令和４年度「東京都環境影響評価審議会」第二部会（第５回）

環境影響評価調査計画書に係る環境影響評価の項目選定及び項目別審議について

(事業名称) GLP昭島プロジェクト

「一般国道20号日野バイパス（延伸）Ⅱ期建設事業」環境影響評価 書案 第2回部会審議質疑応答

② 日影

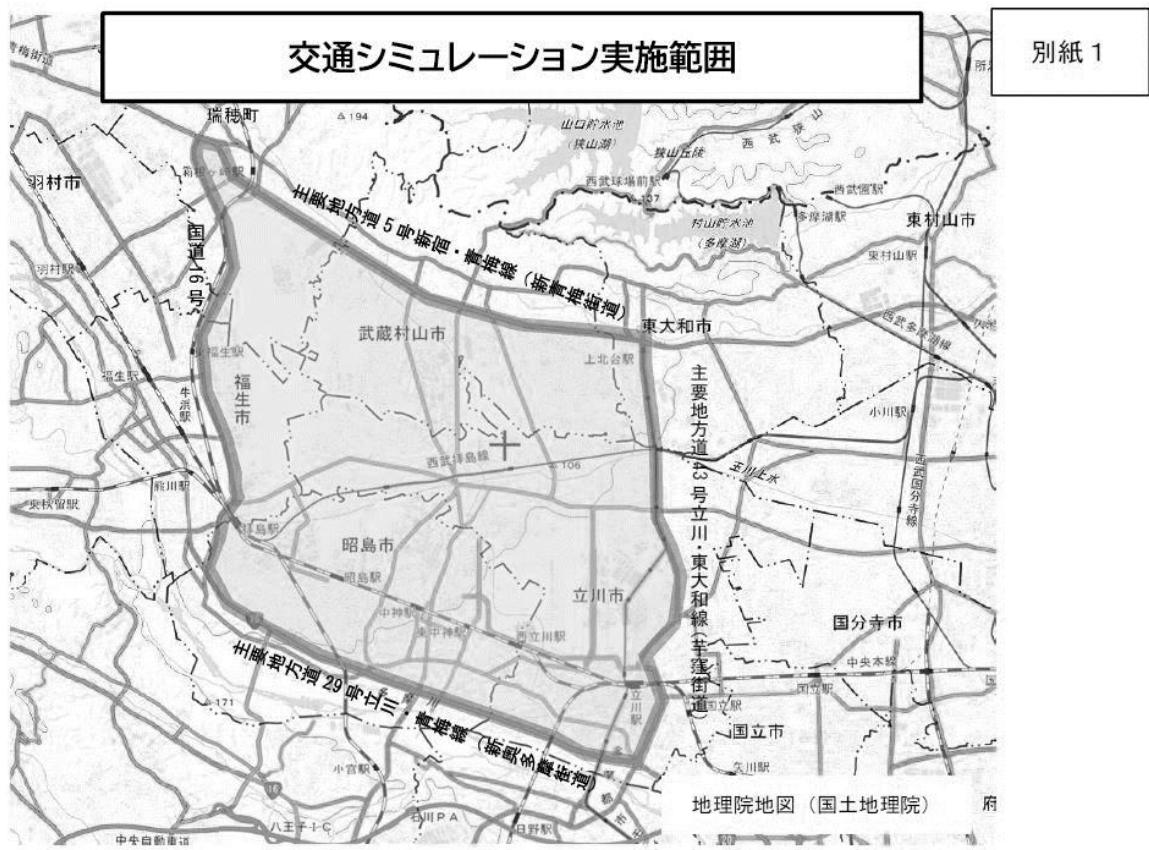
- ・計画地北側の住居に対する日影の影響が最小限となるよう配慮されたい。
